RGK.271.3.2023

Dotyczy postępowania o udzielenie zamówienia publicznego w trybie podstawowym na :

„ Modernizację oświetlenia ulicznego na terenie gminy Zaręby Kościelne”

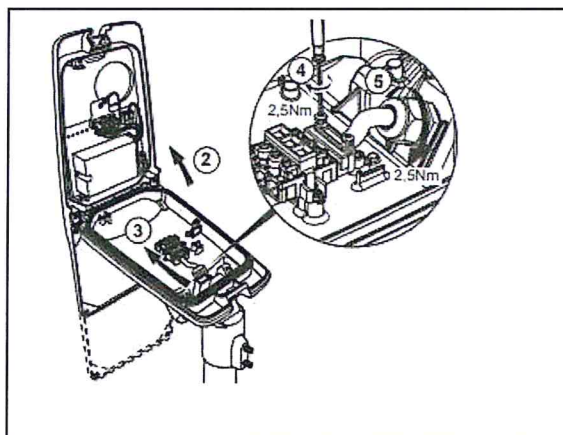
W dokumencie „oświetlenie_swz” zawierającym m.in. opis przedmiotu zamówienia, w p. IV w opisie minimalnych parametrów opraw Zamawiający zawarł w p. 4 tabeli następujące wymaganie:

„Oprawa musi umożliwiać bezpieczny i szybki demontaż oraz montaż korpusu oprawy wraz z zasilaczem i układem optycznym bez konieczności zdejmowania oprawy ze słupa. Oprawa musi składać się z dwóch części:

– podstawy wraz z uchwytem do słupa/wysięgніка W podstawie musi znajdować się kostka zasilająca zasilania sieciowego 230V oraz rozłącznik umożliwiający automatyczne odłączenie zasilania oprawy w przypadku jej otwarcia

- korpusu oprawy wraz z zasilaczem i układem optycznym. Przy demontażu korpusu nie dopuszcza się odłączenia przewodu zasilającego 230V od kostki zasilającej.”

Poglądowo Zamawiający wymaga zastosowania oprawy o poniższej budowie:

Prosimy o informację czym kieruje się Zamawiający wymagając tak szczególnej budowy oprawy? Konstrukcja tego typu nie jest zbyt popularna w szczególności ze względu na wyższą wagę i związaną z tym większą trudność w montażu na słupie lub wycięgniku.

Wymaganie oprawy o tak specyficznej budowie w opinii wykonawcy nie ma uzasadnienia lepszego i szybszego serwisu. W praktyce nie stosuje się serwisowania opraw „na słupie”. Wykwalifikowany serwisant demontuje uszkodzoną oprawę i naprawia ją w warunkach warsztatowych.

Wymagany system serwisowy ułatwia i przyspiesza serwis opraw, oraz jest spójny z systemem serwisowym występującym na terenie gminy. Zapisy pozostają bez zmian.

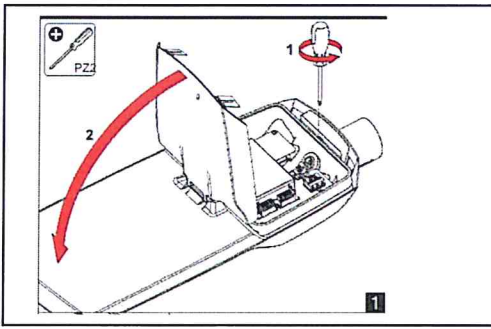
Najbardziej popularne i najczęściej stosowane konstrukcje opraw produkowane przez zdecydowaną większość światowych producentów charakteryzują się poniższą budową:

Takie oprawy zbudowane są dokładnie z tych samych komponentów (zasilacz, panel LED, układ optyczny zabezpieczenie przeciwprzepięciowe, rozłącznik umożliwiający automatyczne odłączenie zasilania, kostka zasilania sieciowego 230V, uchwyt montażowy do słupa/wysięgnika). Pod względem funkcjonalnym nie różnią się niczym od opraw opisanych w SWZ natomiast nie mogą być zaproponowane przez oferentów w przedmiotowym postępowaniu przetargowym, ponieważ nie składają się z dwóch elementów i mają odłączanego modułu z zamontowanym układem zasilającym i optycznym.

Jakie to wyjątkowe cechy posiadają oprawy wymienione w SWZ, że Zamawiający bezwzględnie wymaga tak specyficznej konstrukcji jednocześnie eliminując z możliwości zaoferowania swoich produktów 90% światowych producentów opraw LED?

Prosimy o potwierdzenie, że jako rozwiązanie równoważne Zamawiający potraktuje oprawy z dostępem do komory zasilania od góry. Nadmieniamy, że oprawy również zawierają rozłącznik automatycznie odłączający zasilanie po otwarciu oprawy.
